1.1	CONCEPTO TÉCNICO No. CT:	5319
1.2	ÁREA:	INVESTIGACIÓN Y DESARROLLO
1.3	COORDINACIÓN:	CONCEPTOS TÉCNICOS
1.4	REFERENCIA CRUZADA RADICADO FOPAE:	2008ER9607
1.5	RESPUESTA OFICIAL No. RO:	31373

2.1	SOLICITANTE:	JOSÉ JOAQUÍN ÁLVAREZ CURADURÍA URBANA NO.4
2.2	PROYECTO:	CIUDAD SALITRE
2.3	LOCALIDAD:	10 ENGATIVÁ
2.4	UPZ:	110 CIUDAD SALITRE OCCIDENTAL
2.5	BARRIO O SECTOR CATASTRAL:	JARDÍN BOTÁNICO
2.6	DIRECCIÓN:	CALLE 22C CON CARRERA 59
2.7	CHIP:	AAA0074NYRU
2.8	FECHA DE EMISIÓN:	27 DE AGOSTO DE 2008
2.9	EJECUTOR DEL ESTUDIO:	JEOPROBE Ltda.

El presente concepto técnico corresponde a la **primera revisión** realizada por la Dirección de Prevención y Atención de Emergencias, del informe "Asesoría Geotécnica y Sismológica para la Evaluación de la Amenaza Sísmica del Proyecto Calle 26 con Carrera 59" elaborado por el Ing. Jorge Alberto Rodríguez, a construirse en el predio ubicado en la Calle 22C con Carrera 59 de Bogotá. El cual fue radicado el 05 de Agosto de 2008 mediante oficio 2008ER9607, por el Ing. José Joaquín Álvarez de la Curaduría Urbana No.4 en cumplimiento a lo estipulado en el Decreto 193 de 2006.

5 PRIMERA REVISIÓN DEL ESTUDIO- CONCEPTO TÉCNICO NO. CT-5319 (FECHA: 27/08/20

Figura 1. Localización del Proyecto Ciudad Salitre.

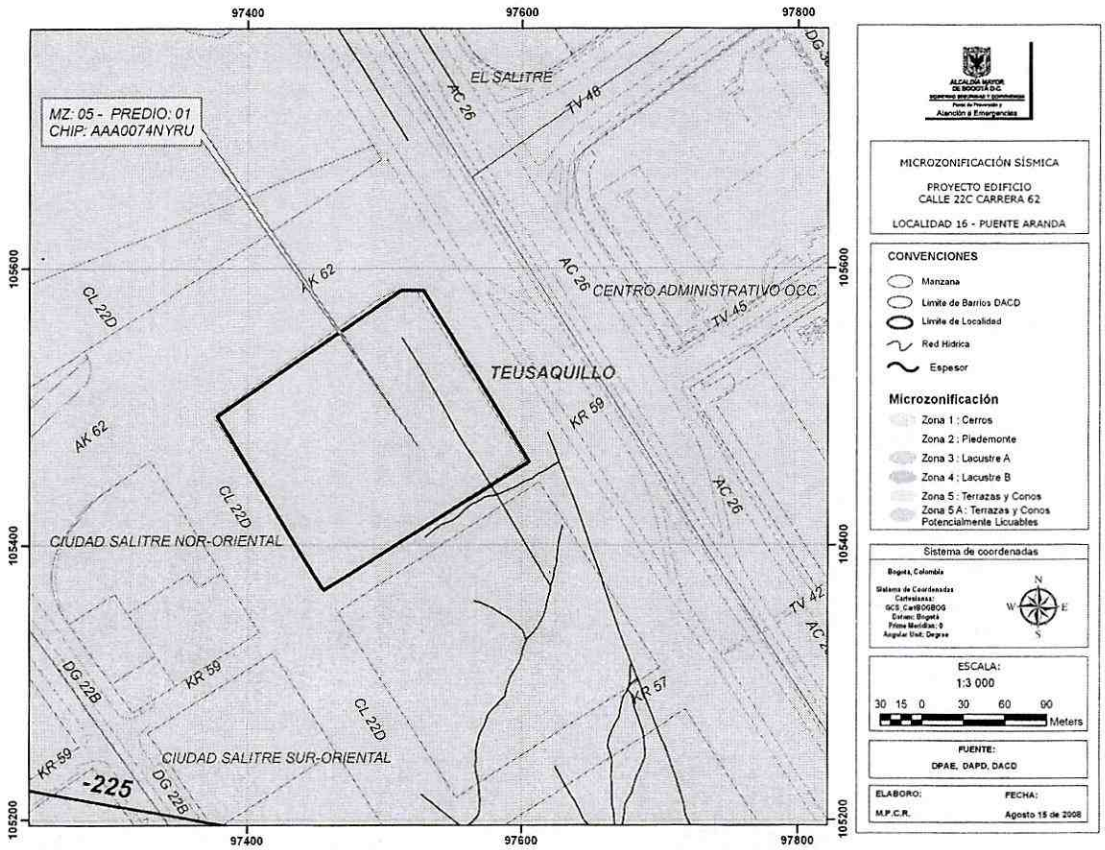
En el numeral 1.1 y 3.2 del informe, se indica que el sitio del proyecto se encuentra localizado en la Zona 3 – Lacustre A según el Decreto 193 de 2006, lo cual es consistente con la localización presentada en la Figura 1 del presente concepto.

El estudio CUMPLE con este requerimiento.
